**Modulo per la presentazione delle osservazioni per i piani/programmi/progetti sottoposti a procedimenti di valutazione ambientale di competenza statale**

**ID: Codice procedura (ID\_VIP/ID\_MATTM):12691**

**"Progetto di un impianto eolico denominato "Pitigliano" ubicato nei comuni di Pitigliano (GR) e Sorano (GR) costituito da 20 (venti) aerogeneratori di potenza nominale 7,0 MW per un totale di 140,0 MW con relative opere connesse ed infrastrutture indispensabili"**

**Immagine 3. Cumulo di una parte di impianti eolici, fotovoltaici e geotermici industriali in progettazione ed esistenti intorno all’eolico industriale “Pitigliano”.**

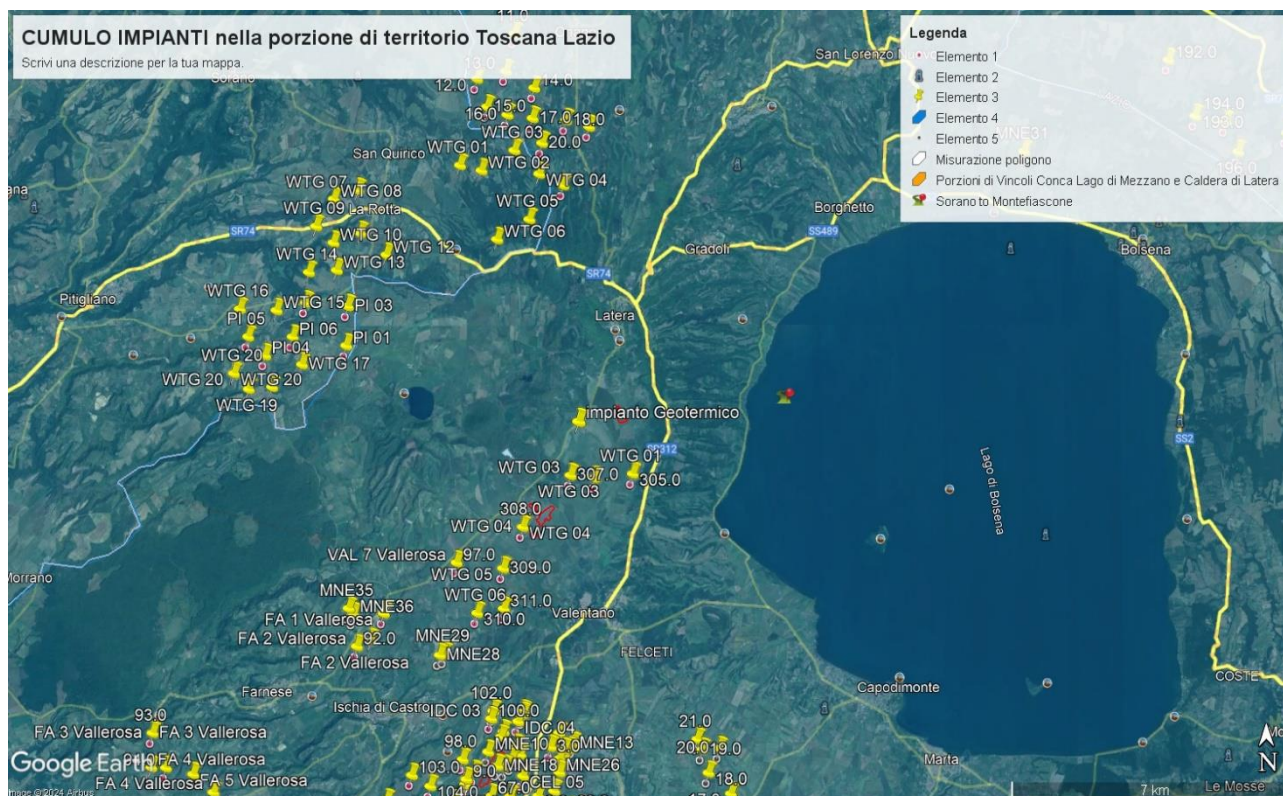
Tornando alle Linee guida nazionali, l’allegato IV dedica il paragrafo 3 agli impatti visivi e quelli sui Beni Culturali, Paesaggistici, Naturalistici e Culturali, dove viene detto che la valutazione dell’impatto visivo dovrà essere effettuata tenendo conto “**degli elementi caratterizzanti e qualificanti il paesaggio, effettuata alle diverse scale di studio (vasta, intermedia e di dettaglio...**”. Le analisi debbono non solo definire l’area di visibilità dell’impianto eolico industriale, **ma anche il modo in cui l’impianto viene percepito all’interno del bacino visivo**. Le analisi visive debbono inoltre tener in opportuna considerazione **gli effetti cumulativi derivanti dalla compresenza di più impianti**”. Nella Relazione Paesaggistica e nello Studio di Impatto Ambientale prodotte dalla proponente come già evidenziato è stato ignorato il vincolo paesaggistico di notevole interesse pubblico ex articolo 136 del Codice dei

Beni Culturali “*Ambito paesaggistico, geologico e geomorfologico dell’orlo della caldera di Latera ...*” Non vengono nemmeno citati gli impianti eolici in progetto al MASE, il “Rempillo” (6 aerogeneratori) e un altro in verifica amministrativa di 14 aerogeneratori e 72, 6 MW. Ad oggi nei territori di Pitigliano, Sorano e in quello limitrofo potenzialmente potrebbero essere insediati 40 aerogeneratori alti 200 metri e larghi 170. Ma la proponente non cita neanche altri impianti che creerebbero il cumulo e quindi maggiore impatto. Infatti, sul territorio della “Città del Tufo” (Sorano e Pitigliano) impatterebbero anche l’impianto eolico “Montarzo” di Onano con 13 aerogeneratori con le dimensioni ricordate, l’altro eolico industriale nel territorio di Valentano con sette aerogeneratori (stesse dimensioni), gli impianti di Farnese con un minieolico di 3 Torri alte 60 metri già installate in località Poggio del Crognolo e l’impianto eolico industriale “Vallerosa” (7 aerogeneratori alti 200 metri e larghi 158 metri) in procedura VIA presso la Regione Lazio. Inoltre, altri impianti del minieolico già presenti a Valentano, Cellere e Piansano e due progetti eolici industriali con le stesse dimensioni (200 m x 170 m) nel Comune di Ischia di Castro. La valutazione del cumulo non prende neanche in considerazione gli impianti industriali di fotovoltaico e agrivoltaico in progetto a Farnese, Valentano, Ischia di Castro, Cellere. L’impianto geotermico in procedura Via al MASE, progettato nella Caldera di Latera. Quindi è stata effettuata una valutazione del potenziale impatto cumulativo non veritiera a dispetto di quanto affermato dalla proponente che sostiene di aver preso in considerazione uno spazio di 10 km intorno al suo impianto per gli impatti che si creerebbero.

**IMMAGINE n. 2** Impianto eolico industriale “Pitigliano” e distanze aerogeneratori dai Vincoli della Conca del Lago di Mezzano...

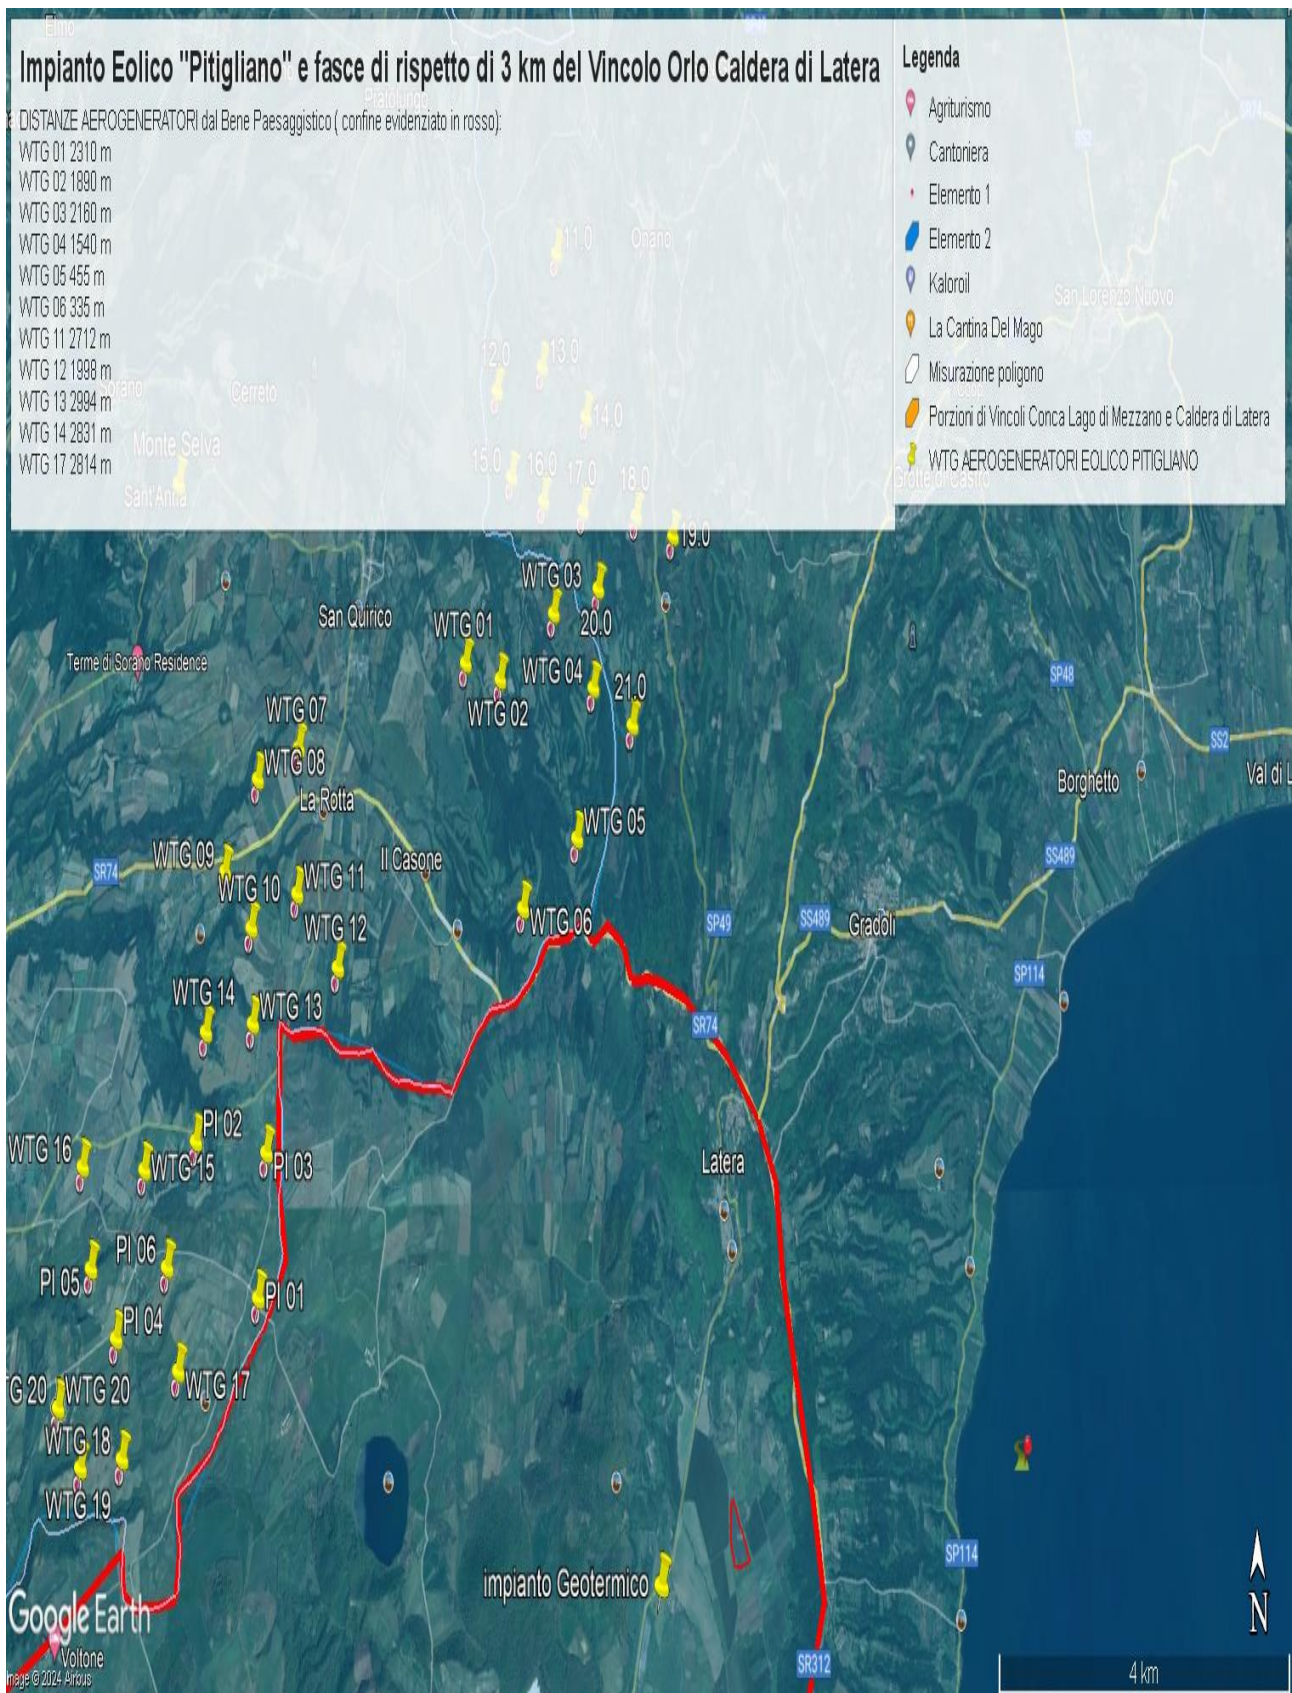
Come è illustrato nell'immagine si ribadisce che l'impianto industriale "Pitigliano" ricade completamente all'interno delle fasce di rispetto dei due vincoli di notevole

interesse pubblico e lambisce quelle di un terzo vincolo e quindi come affermato dal Consiglio di Stato nelle sentenze citate, l'impianto è insediato in area non idonea ai sensi dell'art. 20 comma 8 lettera c quater del D.Lgs. n. 199/2021 e ss.mm.ii al contrario di quanto sostiene la proponente.

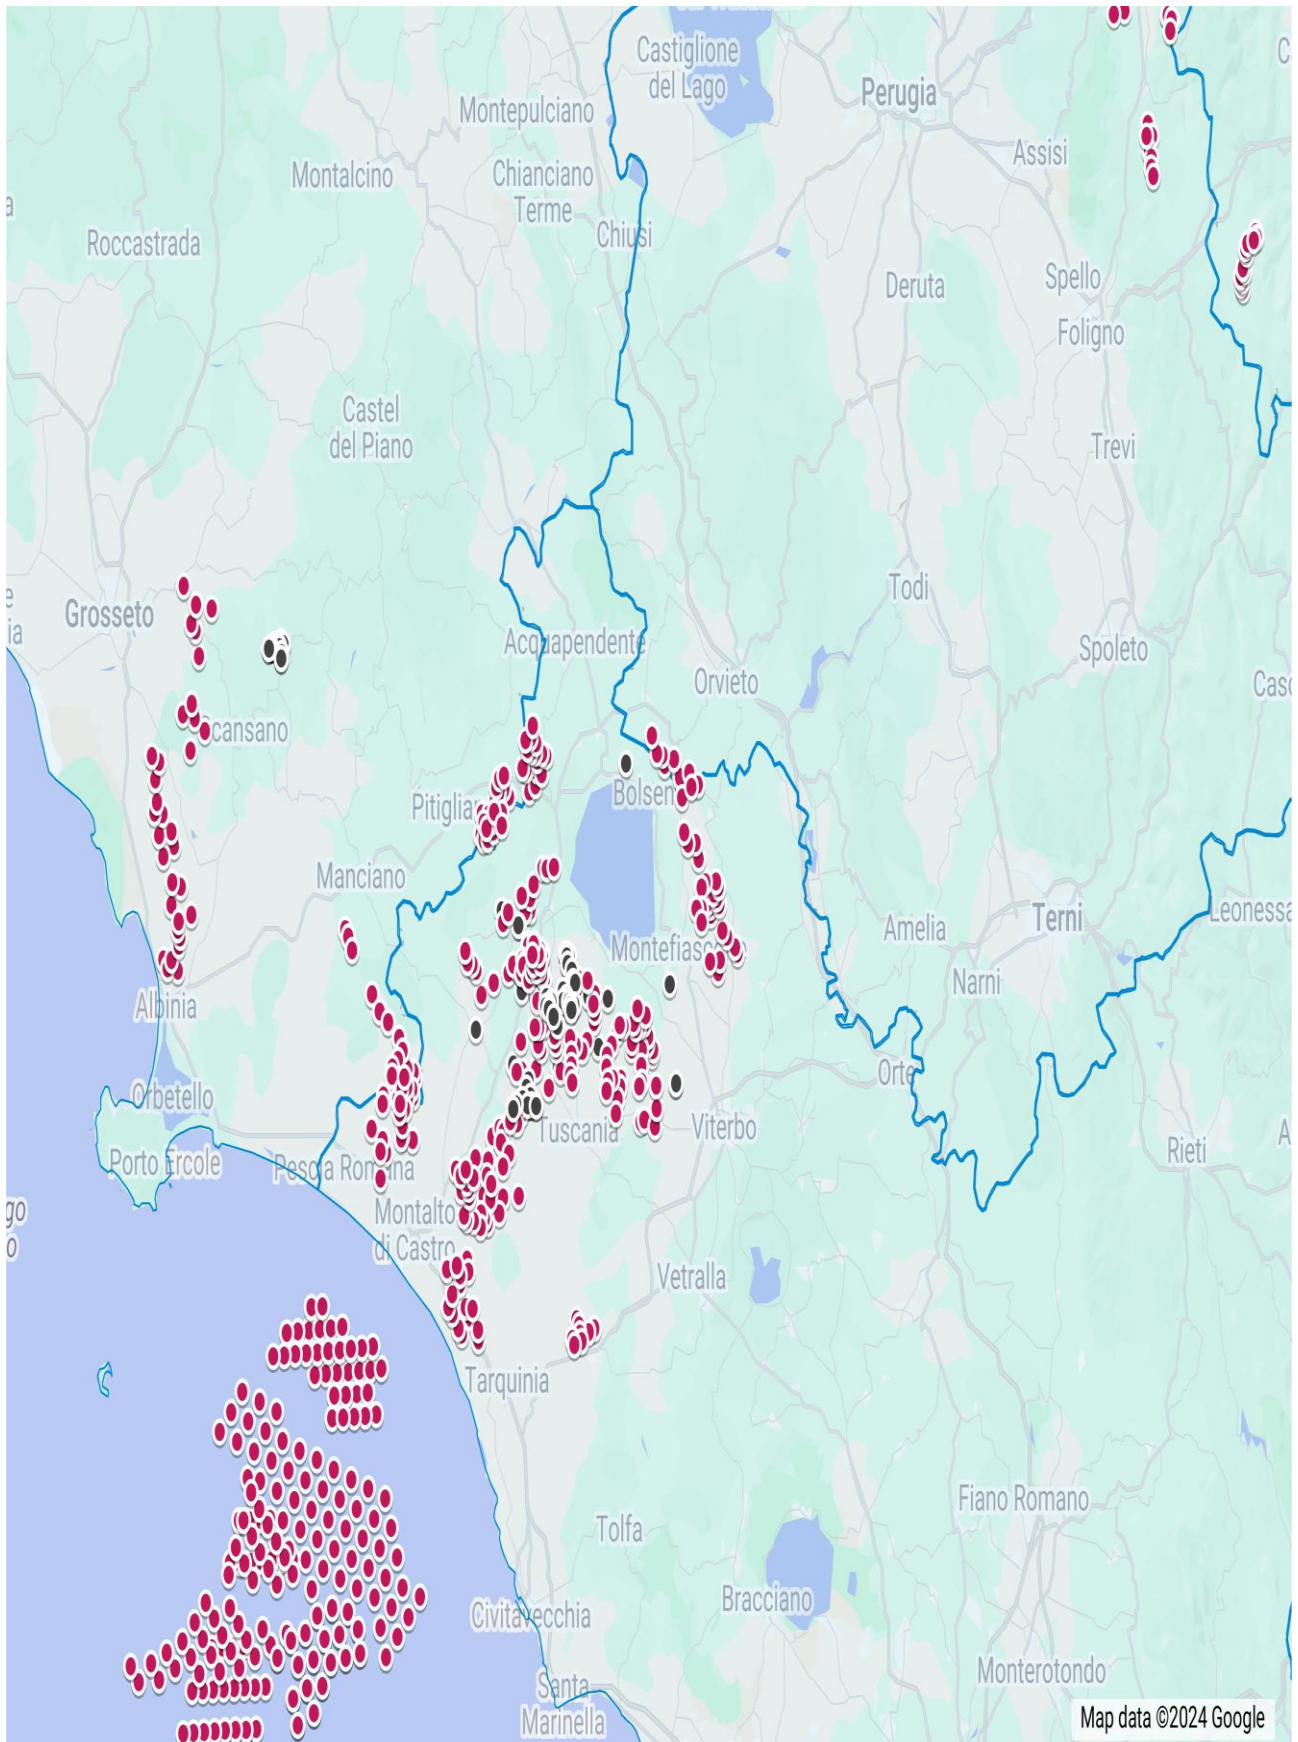
*Inoltre, come sostiene la Proponente parte dell'impianto si verrebbe a trovare a 3,5 km dal centro abitato di Sorano. Infatti, tre degli aerogeneratori WTG 08, 09, 10 sono addirittura all'interno delle fasce di rispetto dei 3 km del suo vincolo paesaggistico di notevole interesse pubblico ex art 136 del CBC. Si evidenzia che così si crea*

un'ulteriore incompatibilità con la tutela del Paesaggio.
